ACTA No.02

Segunda Mesa de trabajo sobre el proyecto de residuos sólidos del Municipio de Acandí (Chocó).

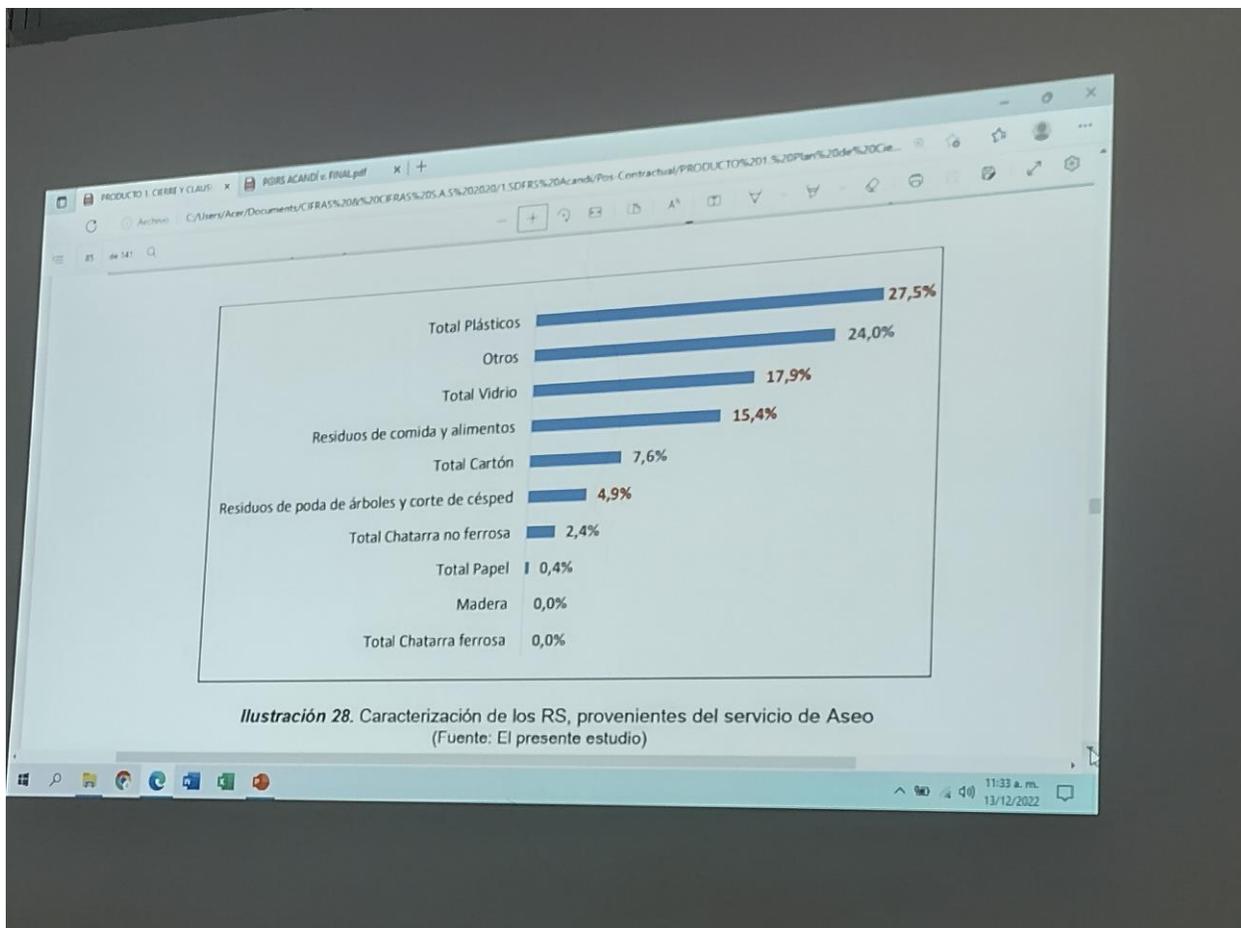
El ing. Francisco Andrade proyectó la propuesta de celda única de disposición final en la que serán dispuestos los residuos que están hoy en día dispersos en toda el área disponible, lo que permite una vida útil de 5 años. La disposición de la celda se hace en el centro del área

El MVCT recomienda distribuir mejor los vasos de disposición final dentro del área disponible en el sitio de disposición final y hacer un mejor aprovechamiento del área, para lograr mayor vida útil.
